Nota van Antwoord zienswijzen

Ontwerp-Voorkeursbeslissing Lob van Gennepe

Titel	Nota van Antwoord zienswijzen Ontwerp-Voorkeursbeslissing Lob van Gennepe
Subtitel	Werken aan de dijk is werken aan het gebied
Datum	maart 2022
Versie	1.0
Status	Definitief
Informatie	Projectteam Lob van Gennepe
Telefoonnummer	088 88 90 354
E-mail	info@lobvannep.nl

Afbeelding 4: concept-schetsvoorstel afbuiging variant B.

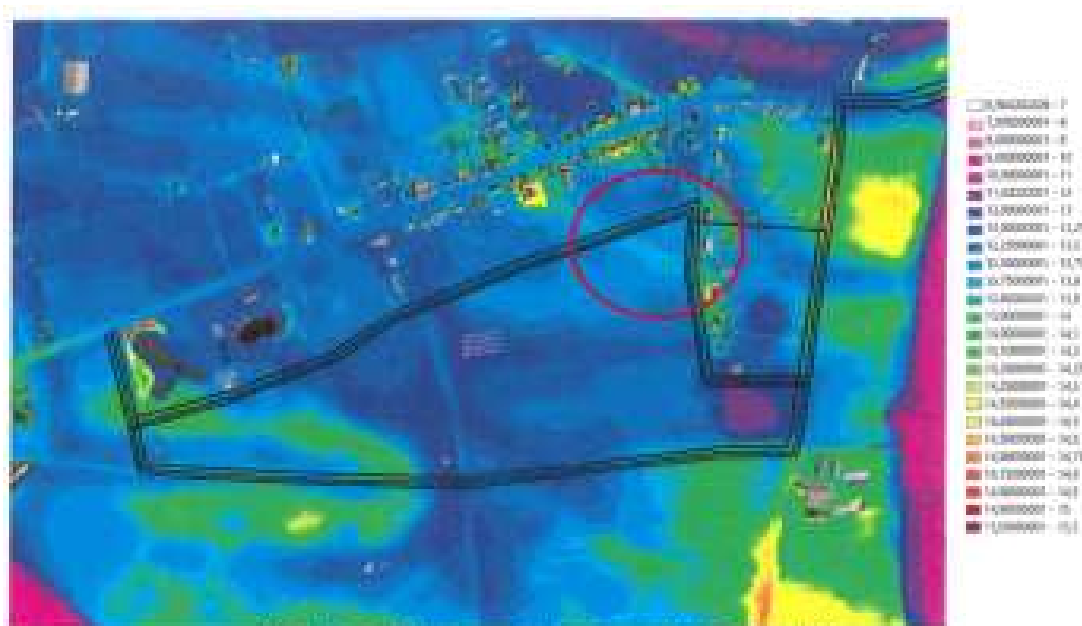
Het is de participant bekend dat belanghebbenden bij de noordelijke variant vrezen voor het verliezen van het uitzicht van bewoners van de Heidestraat. De woningen aan de Heidestraat liggen lager en zouden daarmee meer last ondervinden van de dijk. Om de omwonenden tegemoet te komen, heeft participant aangeboden om in variant B een afbuiging te maken in deze hoek (zie afbeelding 4). Deze afbuiging zal volledig over de gronden van participant lopen. Met deze afbuiging zal er recht gedaan aan de wensen van de omwonenden en aan de belangen van participant.

Naast dat dit voorstel positief uitpakt voor de omwonenden, zal deze afbuiging meer landschapsvolgend zijn en hiermee ook aansluiten bij de 'Leidende principes voor de ruimtelijke kwaliteit'. De afbuiging volgt namelijk een bestaand reliëf in het landschap (zie rode cirkel in afbeelding 5). Zoals te zien is in de afbeelding, loopt het voorstel van de afbuiging gelijk met het bestaande reliëf in het landschap. Dit voorstel sluit daarmee aan op leidende principes 1 en 2: landschap leidend en vanzelfsprekende dijken.
